NORÐURÞING - KÓPASKER

RÖNDIN FISKELDISSTÖÐ - DEILISKIPULAG
BREYTING Á DEILISKIPULAGI - TILLAGA

KVARDI-A1: 1:1000 / 1:1500	TEIKN NR: 001
DAGS: 10.03.2023	HANNAÐ: ÓÍ
FLOKKUR: 6100	TEIKNAD: ÓÍ/Í
SKRÁ	VERKNR: 19005

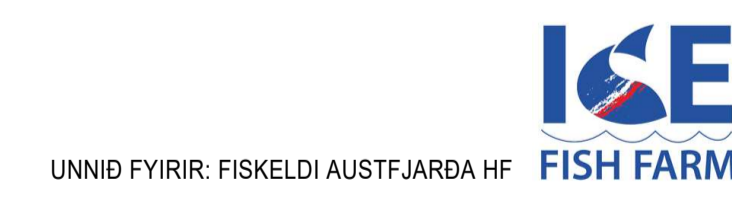
- Skipulagssvæðið stækkar til norðurs þannig að þá nái yfir þegar skilgreint nýtingarland vegna vatnstöku fiskeldisstöðvarinnar. Skilgreint nýtingarland er um 1,2 ha að stærð og er það nú skilgreint á skipulagssvæðinu. Við þessa breytingu stækkar skipulagssvæðið úr 9,1 ha í 10,3 ha. Það svæði sem stækkun skipulagssvæðisins nær til er í gildandi aðalskipulagi skilgreint sem opið svæði til sérstakra nota en svæðið er þó ekki með sérstaka skilgreiningu sem slíkt svæði. Þar sem ekki er mörkuð stefna um borholur eða vatnstöku innan ákvæða aðalskipulags fyrir opin svæði til sérstakra nota er samhlíða breytingu á deiliskipulagi auglýst tillaga að breytingu á aðalskipulagi Norðurþings. Í þeirri tillögu er iðnaðarsvæði 11 á Kópaskeri stækkað til norðurs yfir fyrirhugað borholusvæði en í skipulagsákvæðum fyrir iðnaðarsvæðið er nú þegar gert ráð fyrir að afla sé sjávar með borunum innan svæðisins. Tillögurnar verða því auglýstar samhlíða og stefnt er að því að þær verði staðfestar á sama tíma. Með gildistöku aðalskipulagsbreytingarinnar verður deiliskipulagsbreytingin í samræmi við aðalskipulag Norðurþings.

- Lögn hitaveitu til norðurs framlengist í gegnum stækkað skipulagssvæðið að núverandi dæluhúsi sem er á skilgreindri lóð utan stækkaðs skipulagssvæðis.

- Gildandi deiliskipulag gerir ráð fyrir 8 borholum innan lóðar en sú breyting er gerð að borholum fjölgar í 24 og verða þær staðsettar innan lóðar eða á skilgreindu nýtingarlandi vatnstöku. Vatnsnotkun skv. gildandi deiliskipulagi er um 150 l/sek. að ársmeðaltali en sú breyting er gerð að vatnsnotkun eykst í um 980 l/s á ári, en vatnstaka úr borholum verður mest 2.160 l/sek. Grunnvatnsholur á svæðinu verða vaktaðar m.t.t. breytinga á grunnvatni, grunnvatnsstöðu og vatnsstöðu yfirborðsvatns samhlíða aukinni dælingu og áætlun gerð sýni vöktun fram á að vatnstaka fyrir starfsemina hafi neikvæð áhrif á grunnvatn og stöðu yfirborðsvatns á svæðinu. Útfærsla vöktunar verður ákveðin í samráði við leyfisveitendur.

- Hámarksliffmassi fiskeldisstöðvarinnar eykst úr 400 tonnum af laxi í 2.700 tonn.
- Breytingar þessar eru í samræmi við umhverfismatsskýrslu um eldisstöðina sem Rifós hf. lagði til kynningar og athugunar Skipulagsstofnunar sbr. 23. gr. laga nr. 111/2021 um umhverfismat 1. mars 2022 ásamt álit Skipulagsstofnunar um umhverfismatsskýrslu frá 11. júlí 2022.

- Innan byggingarreita A fyrir kerjapalla/fiskeldisker og eldishús er sú breyting gerð að heimilt er að byggja 1-4 skýli eða hús fyrir öll ker innan hvors byggingarreits en áður var aðeins gert ráð fyrir einu skýli eða húsi fyrir öll ker innan hvors byggingarreits. Aðrir skilmálar eru óbreyttir.

- Innan byggingarreits A1 fyrir kerjapalla/fiskeldisker, eldishús og þjónustubyggingu er sú breyting gerð að heimilt er að byggja 1-4 skýli eða hús fyrir öll ker innan byggingarreits (1-2 skýli eða hús fyrir hvorn kerjapall) en áður var aðeins gert ráð fyrir tveimur skýlum eða húsum fyrir öll ker innan byggingarreits (eitt skýli eða hús fyrir hvorn kerjapall). Aðrir skilmálar eru óbreyttir.
